Biuletyn Techniczny

VKPC 83644

MODYFIKACJA KONSTRUKCJI PRODUCENTA/SKF

Nr wg producenta: 1201.G0 / 9631169188

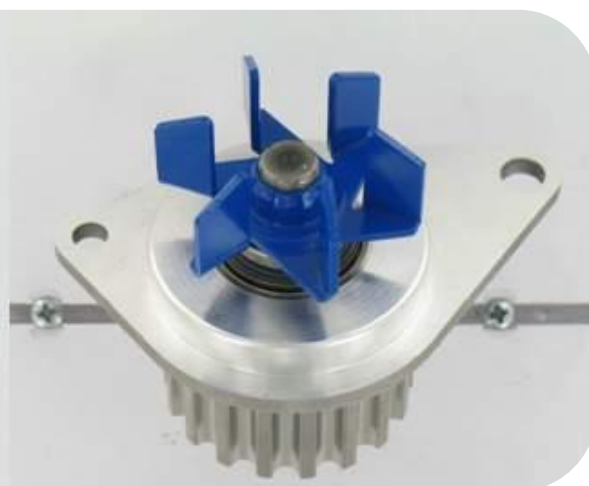
SKF opracował nową konstrukcję pompy wody VKPC 83644 przeznaczonej do standardowej zabudowy w starych i nowych aplikacjach. Modyfikacja dotyczy następujących zestawów naprawczych SKF: VKPC 83644 / VKMC 03253 / VKMC 03254.

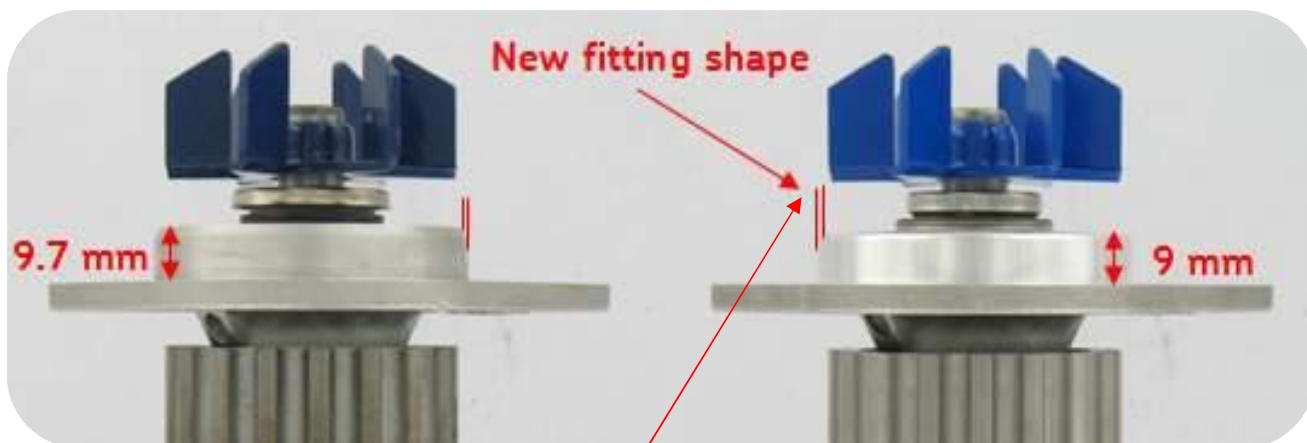
Nowy kształt występu montażowego

Nowa konstrukcja:

- Eliminacja potencjalnych problemów montażowych
- Łatwiejszy montaż dzięki zmianie kształtu występu montażowego
- Zmniejszenie niebezpieczeństwa wycieków
